# Risiken und Auswirkungen eines Brandes bei Stuttgart 21

## und Bewertung des aktuellen Brandschutzkonzepts der DB AG

Dipl. Ing. Hans Heydemann, Stuttgart  
Dr. Christoph Engelhardt, München

Aktionsbündnis gegen Stuttgart 21 / Oktober 2018

Abb. 6.3.4 **Schwallbauwerk Süd**, Grundriss Zwischenebene für Gebläse-Aufstellung,  
Ausschnitt aus DB-Plan Anlage 7.1.4.8 „Schwallbauwerk Süd“

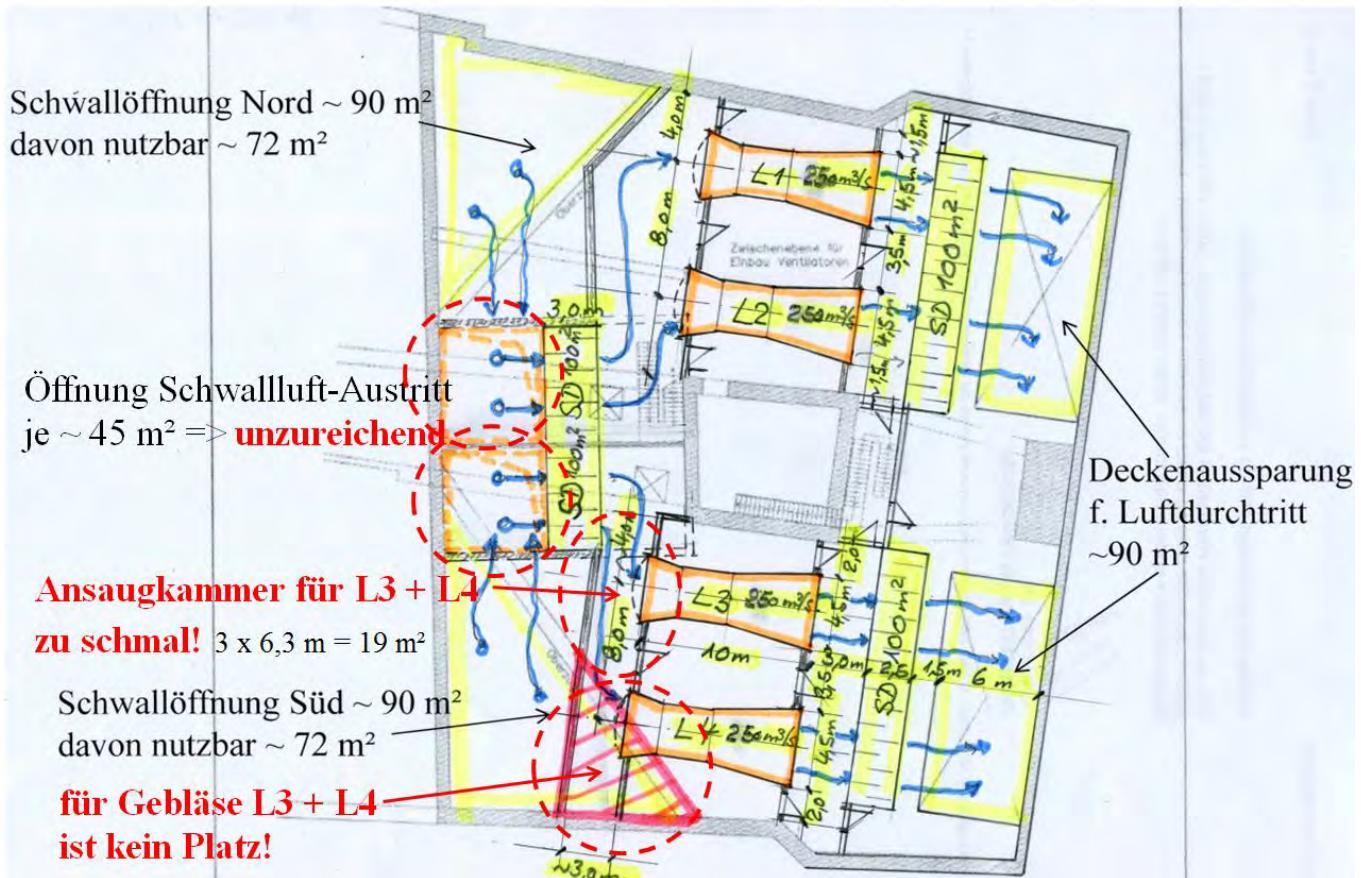
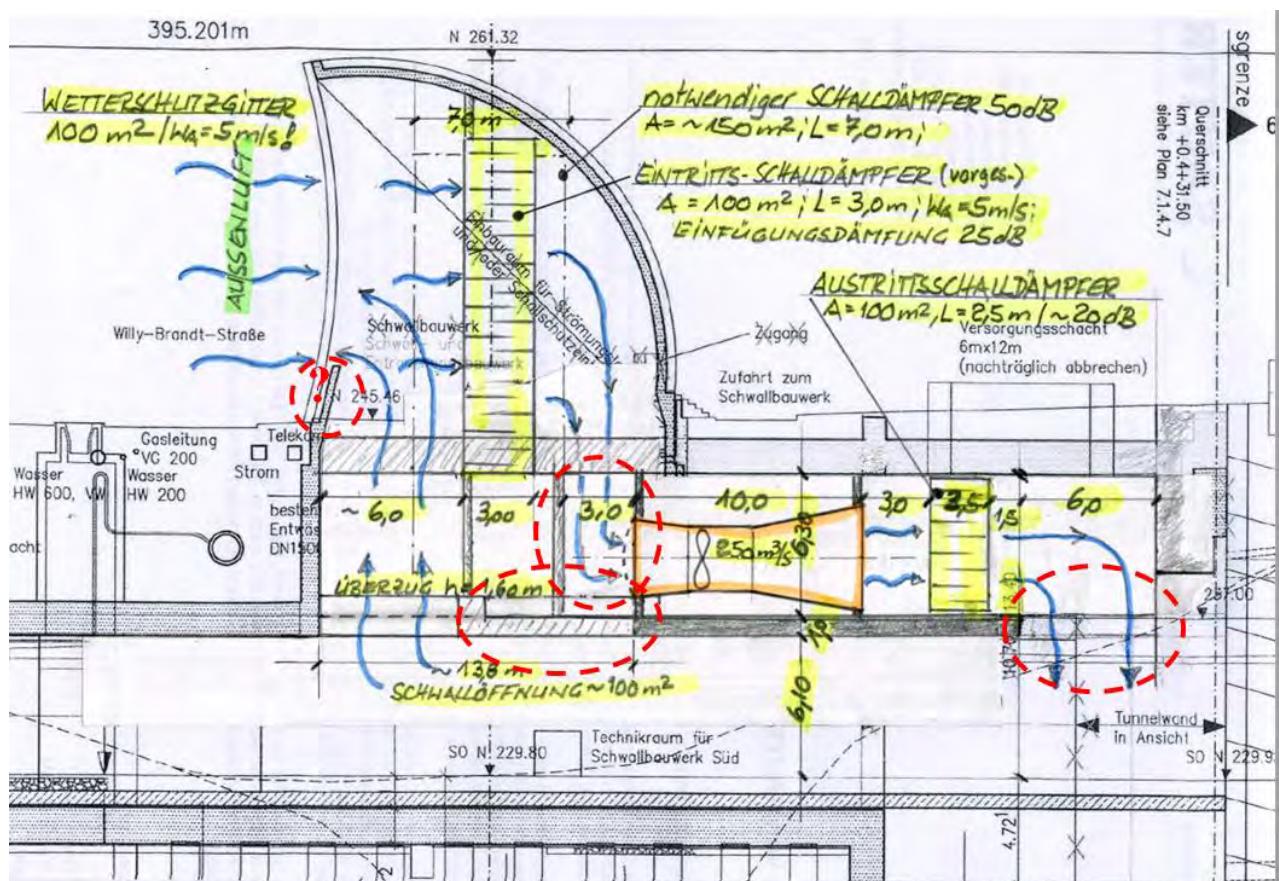
In den beiden nachfolgenden Planausschnitten Abb. 6.3.4 „Schwallbauwerk Süd, Grundriss Zwischenebene für Gebläse-Aufstellung“ und Abb. 6.3.5 „Schwallbauwerk Süd, Längsschnitt Achse L3 Gebläse-Aufstellung“ ist die allein mögliche Anordnung der vier Axial-Großgebläse L1–L4 sowie der notwendigen Schalldämpfer SD auf der Saug- und auf der Druckseite mitsamt den notwendigen Trennwänden zur luftseitigen Abtrennung der einzelnen Funktionsbereiche vom Verfasser dargestellt.

Der im Schwallbauwerk Süd vorgesehene Raumbereich ist unzureichend für die gemeinsame Anordnung der Schwallluftwege sowie der vier Axial-Großgebläse samt erforderlicher Schalldämpfer. Die DB PSU als Verfahrensträgerin hat versäumt, den Raumbedarf durch eine belastbare Entwurfsplanung der Technischen Ausrüstung zu ermitteln und nachzuweisen.

Abb. 6.6.1 EBW Süd / Schnitt Zuluftanlage mit Schubdüse [HBI-Skizze, Erläuterung ergänzt]

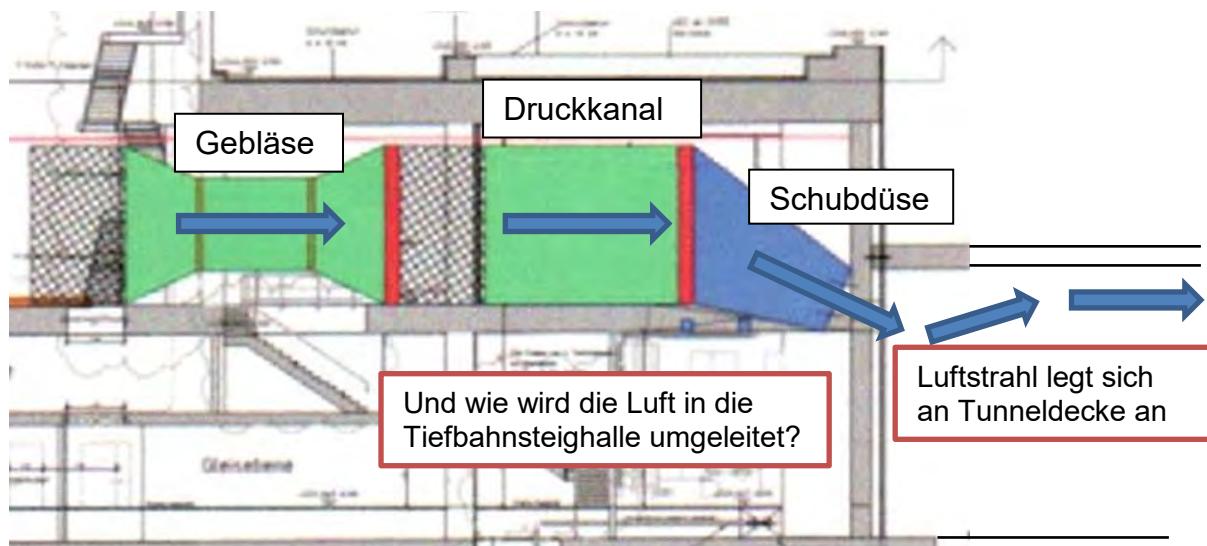
Bei einer Lufteinführung knapp unter der Tunneldecke – auch schräg nach unten – wird sich der Luftstrahl durch den „Coanda-Effekt“ an die Decke anlegen und an ihr entlang streichen, bevor er sich durch „Induktion“ (Einmischen) mit der Tunnelluft nach einer langen Strecke auflöst und den Gesamt-Querschnitt ausfüllt, während es im Nahbereich des Schwallbauwerkes zu Rückströmungen kommen wird.

eine Fehlplanung.

Abb. 7.9.1 Grundriss Entrauchungsbauwerk Heilbronner Straße / Quelle HBI<sup>[28]</sup> S.42

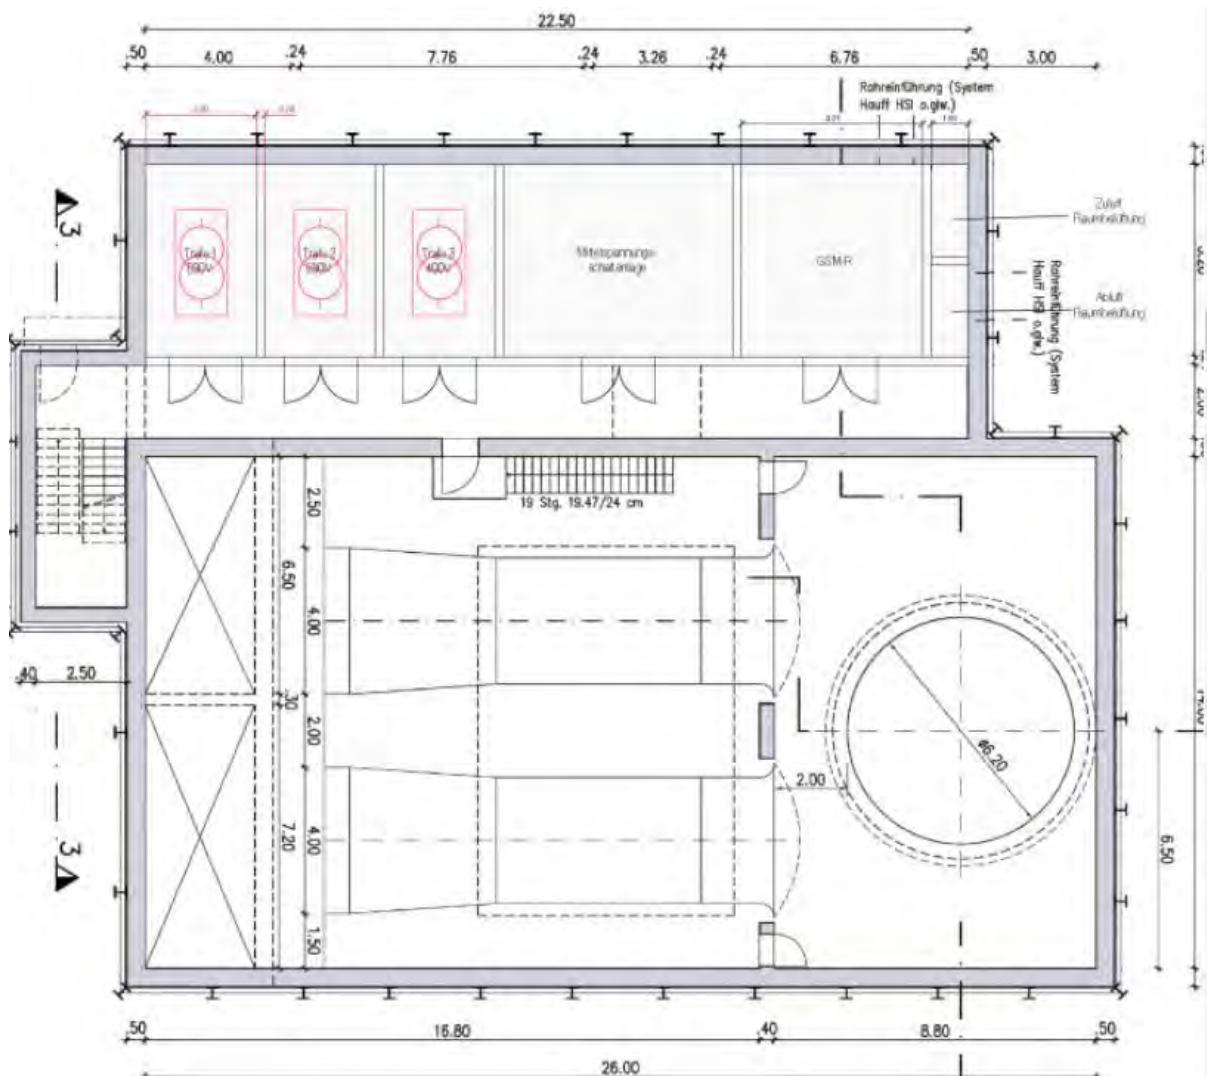
Mit dem Bau des Entrauchungsbauwerkes [EBW] „Heilbronner Straße“ wurde 2015 begonnen; seit Frühjahr 2016 ist die Baustelle eingestellt; bislang ist nur die unterste Decke betoniert

Ein vernünftiger und sicherer Zuluft-/Abluft-Wechselbetrieb ist nur möglich mit jeweils eigenen Gebläsen für Zuluft und für Abluft, insgesamt also 4 Stck. je EBW. Die Zuluft-Gebläse müssen dazu den Abluft-Gebläsen entgegengesetzt angeordnet werden. Dafür ist jedoch in den geplanten bzw. bereits im Bau befindlichen Entrauchungsbauwerken „Prag“ und „Heilbronner Straße“ kein Platz vorgesehen! Die aus vorstehender, der HBI-Untersuchung<sup>28]</sup> aus Abschn. 6.4 / S. 42 entnommene, Grundriss-Darstellung Abb. 7.9.1 bietet nur Platz für zwei Gebläse.

Abb. 7.9.3.2 Luftführung „Umschaltbetrieb“ / fehlerhafte Planung von HBI<sup>28]</sup>

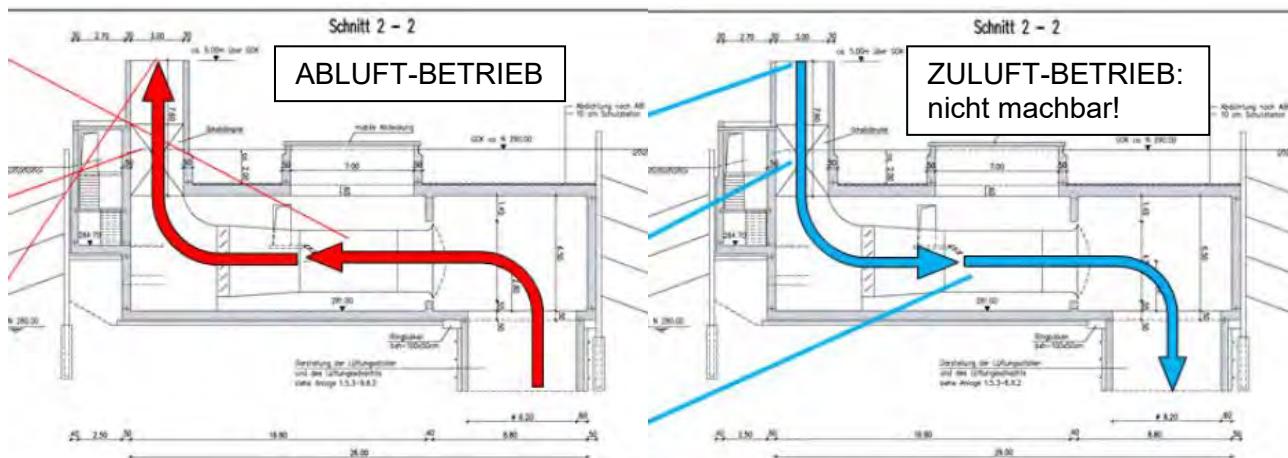
Das ist strömungstechnisch so jedoch nicht möglich!
